Baumaßnahme: **EMS-HH**

Teilbaumaßnahme: **13360 Hst Haldesdorfer Str u. Knoten 1733**

Das Bezirksamt Wandsbek, Management des öffentlichen Raumes, nimmt folgende Stellungnahme zur **1. Verschickung** vom 29.07.2022 (Eingang: 22.08.22)

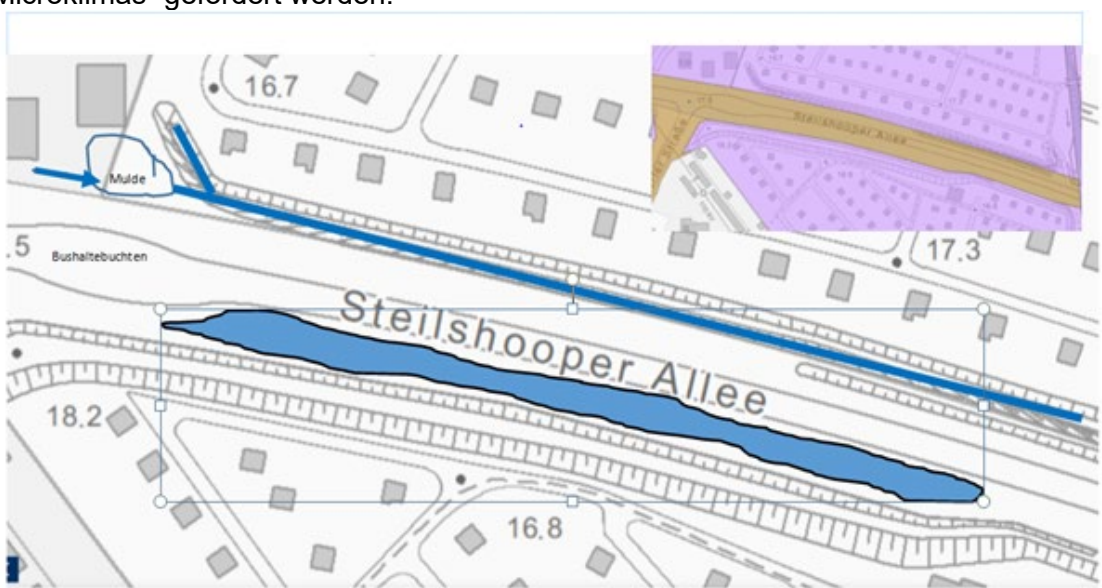
Es sollte geprüft werden, ob für die Zwischenspeicherung die Nebenflächen genutzt werden können (siehe Zeichnung). Hierdurch könnte ein Teil des Niederschlagswassers vor Ort zur Versickerung gebracht werden. Auch wird die Verdunstung -und somit die Verbesserung des Mikroklimas- gefördert werden.

Nördlich der Straße ist Graben vorhanden. Dort ist der RW-Zulauf oberirdisch des Container-Hauses. Dieser führt in die Mulde, welche in den Graben führt.

Südlich ist Fläche vorhanden. Daran grenzt südlich ein Wall an. Das Modellieren einer Mulde sollte möglich sein.
